みぎた
通学路対策図(右田小学校①)

みぎた
通学路対策図(右田小学校②)

みぎた
通学路対策図(右田小学校③)

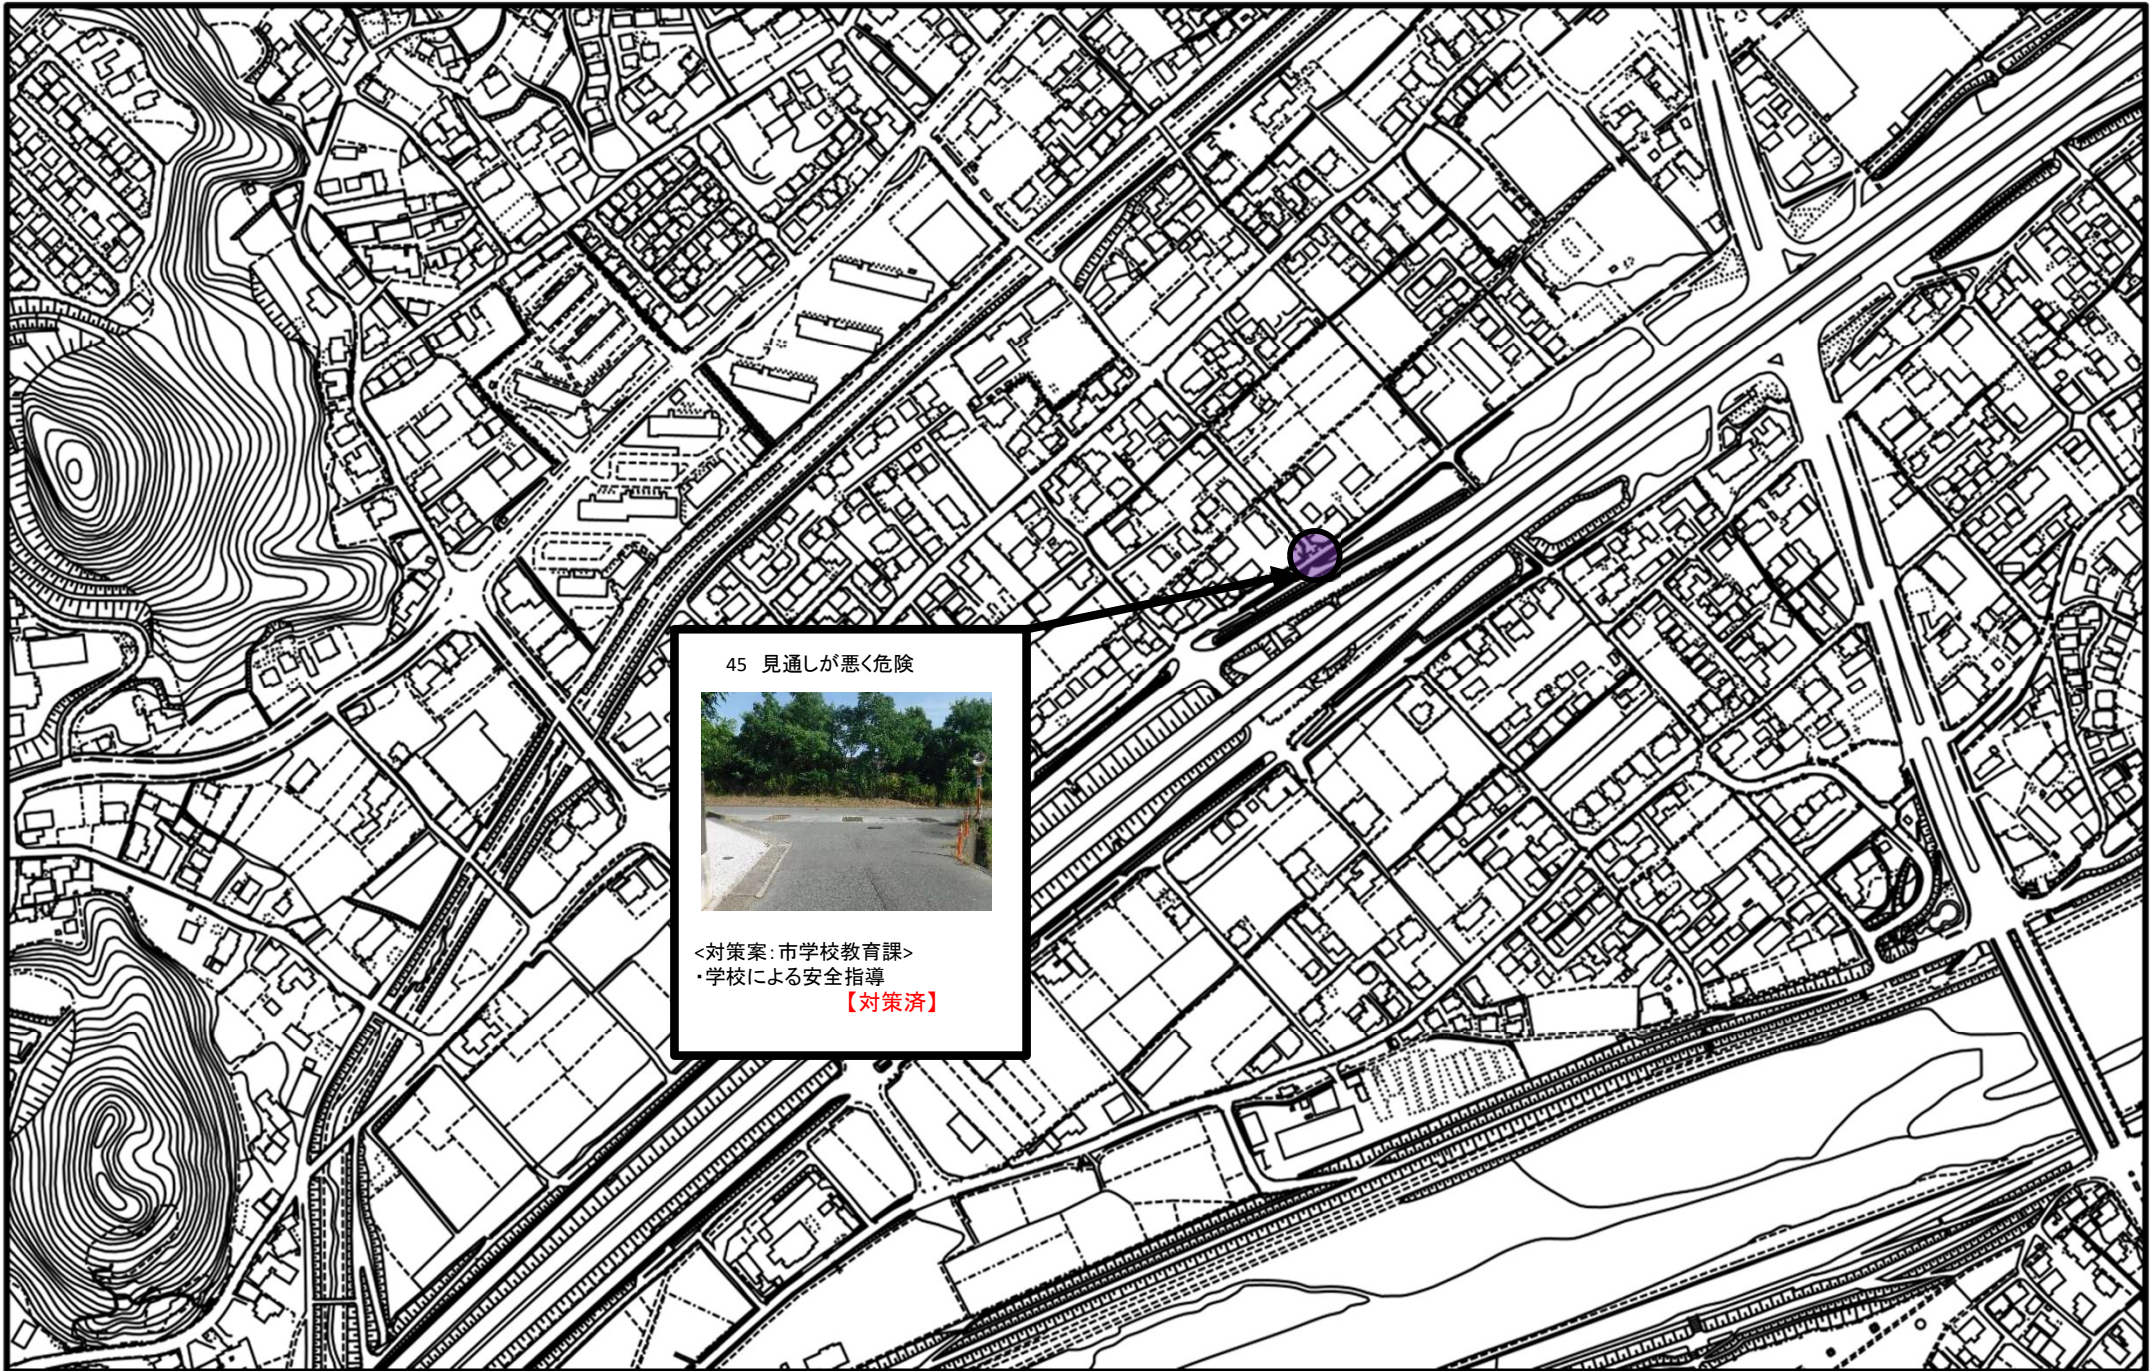
42 道路の白線が消えかけており、スピードを出す車が多く危険

46 横断予告マークが消えている。横断歩道に気づきにくい

<対策案:市道路課>

- ・路面標示の塗り直し
- ・停止指導線は三叉路に対し既設停止線が設置されているため不可
- ・横断指導線及びカラー化は数m先に横断歩道が設置されているため不可

【対策済】

<対策案:防府警察署>

- ・路面標示の塗り直し

<対策案:防府警察署>

- ・ダイヤモンドマーク、横断歩道塗り直し

【対策済】

<対策案:県土木事務所>

- ・横断歩道のカラー化

【対策済】
